壺屋小学校区通学路対策実施箇所図 壺屋小学校合同点検 (R2.11.10(火))

参加者：道路建設課、道路管理課、学校教育課、市民生活安全課
那覇警察署、スクールゾーン委員会、壺屋小学校

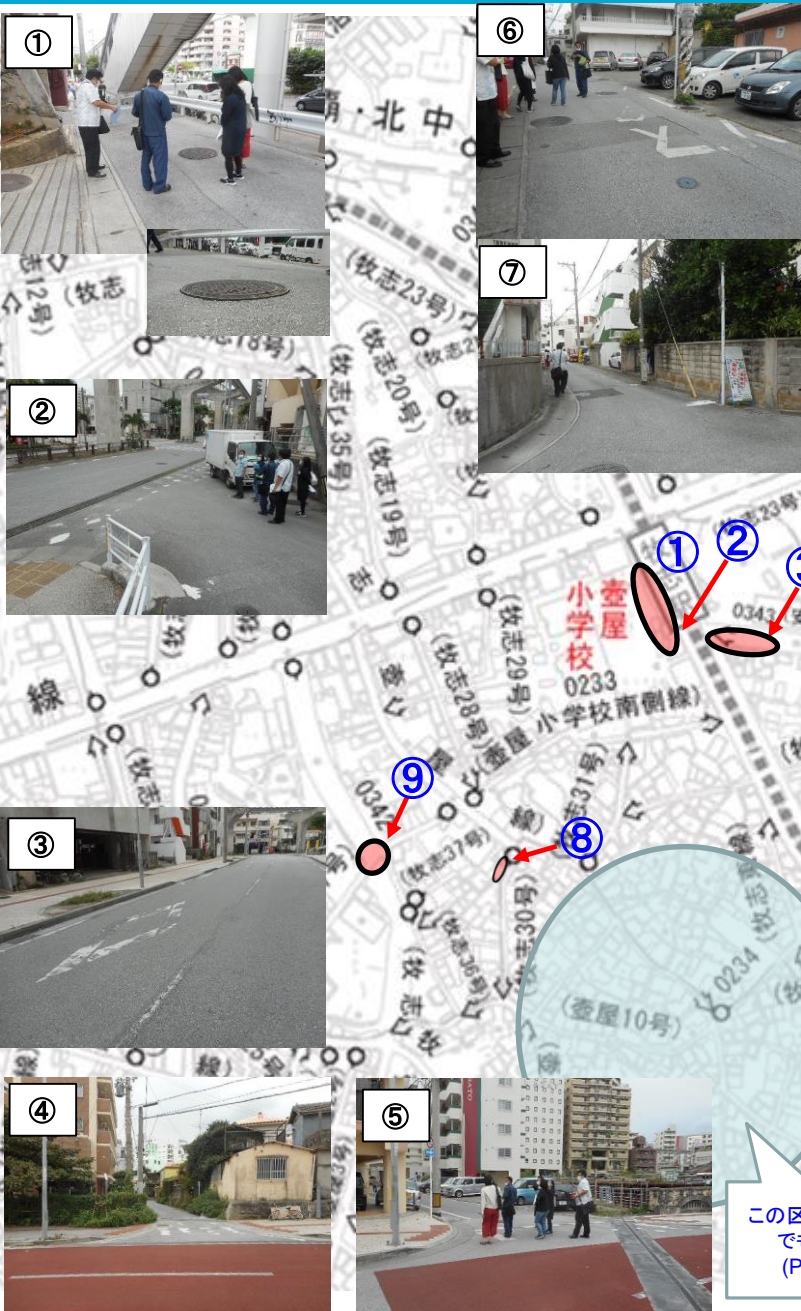
カーブミラー設置要望あり
(住民より)

この区域は、PTAでも未点検
(PTAより)

対応部署	課題と対策(案)	
① 道管	課題	・舗装の沈下によりマンホール蓋との段差が生じており、児童がつかまづいている。
	対策(案)	・舗装修繕対応済。
② 警察	課題	・横断歩道が消えかかっているのので、塗り直してほしい。
	対策(案)	・塗り直し
③ 警察	課題	・横断歩道ありの表示が消えかかっているのので塗り直してほしい。
	対策(案)	・塗り直し
④ 警察・建指	課題	・横断歩道が消えかかっているのので、塗り直してほしい。 ・ブロック塀の高さが2mを越えているので危険
	対策(案)	・塗り直し ・擁壁の上にブロック塀、改善指導
⑤ 警察	課題	・横断歩道が消えかかっているのので、塗り直してほしい。
	対策(案)	・塗り直し
⑥ 市活	課題	・スクールゾーンの路面標示が消えかかっているのので塗り直してほしい。
	対策(案)	・塗り直し(令和3年2月末までに標示修繕予定)
⑦ 警察	課題	・停止線が消えているのので塗り直してほしい。
	対策(案)	・塗り直し
⑧ 市活	課題	・スクールゾーンの路面標示が消えかかっているのので、塗り直してほしい。
	対策(案)	・塗り直し
⑨ 警察	課題	・信号機設置、横断歩道の塗り直し
	対策(案)	・信号機については、申請済みであるが、優先順位がある。横断歩道を塗り直し
⑩ 市活・警察	課題	・自転車による一方通行逆走及びスピード運転
	対策(案)	・スクールゾーン標示 ・交通安全指導、パトロール
